Commune de Jardin

Enquête publique relative à l'aménagement et l'entretien de la Combe de la Raze pour la protection contre les crues et les inondations

Rapport du commissaire enquêteur

Déclaration d'intérêt général

4.2. Les éléments de référence du dimensionnement des travaux

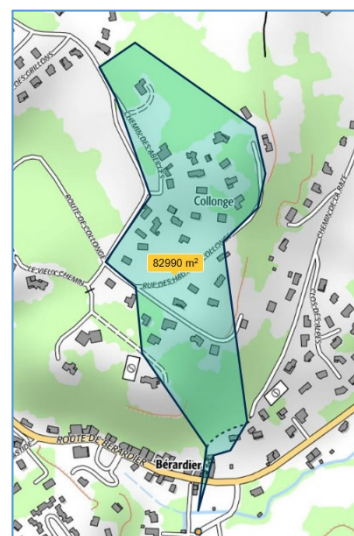
Les données hydraulique et hydrologique sont présentées succinctement dans un tableau page 11 du dossier.

Il apparait après une vérification fortuite à l'aide des outils de géoportail que la surface du bassin versant impliqué est plus grande que la valeur indiquée dans le dossier. 8,3 ha au lieu de 5,93 ha. Quelles valeurs de référence ont-elles été utilisées pour calculer le débit de crue centennale à 3,9 m³/s.

La définition du bassin versant amont et bassin versant aval n'est pas précisé dans le dossier et il paraît y avoir des confusions ; ce qui peut entraîner des erreurs sur le calcul des débits à traiter. Une cartographie simplifiée aurait immédiatement fixée les positions.

La proposition d'interprétation faite par le RIV4VAL paraît erronée. Le bassin versant situé à l'aval de la route départementale ne mesure que 250 m² (0,025 ha), une valeur très éloignée de la différence (7,77-5,93) = 1,84 ha.

En revanche, le bassin versant amont réduit au quartier de Collonge mesure environ 5,93 ha. Lorsqu'on lui ajoute environ 2 ha pour la combe proprement dite, on approche des 7,77 ha retenus par l'étude initiale du bureau Safège. Cette proposition est cohérente avec le calcul du bassin de rétention fait par la méthode de l'hydrogramme triangulaire dans l'étude (HTV-2013 page 8) pour un débit de la crue centennale égal à 2,3 m³/s retenu comme quantité à traiter par un bassin de rétention amont.

Malgré les imprécisions sur les valeurs du bassin versant, qui gêne la compréhension du dossier, c'est bien un débit de 3,8 m³/s qu'il convient de faire transiter sous la RD538 pour assurer le passage de la crue centennale.

Effectivement, le dossier d'enquête publique présente une approximation quant au calcul du débit centennial de la Combe de la Raze. Il est noté dans le dossier une taille de bassin versant de 5.93 ha, ce qui correspond à la superficie du bassin versant amont (la limite aval étant la route départementale). Or le bassin versant dans sa totalité (jusqu'à la confluence avec le Bérardier) a une superficie de 7,77 ha, et c'est bien à partir de cette valeur que le débit centennial de 3,8 m³/s a été calculé (Cf. Analyse hydraulique HTV de 2013)
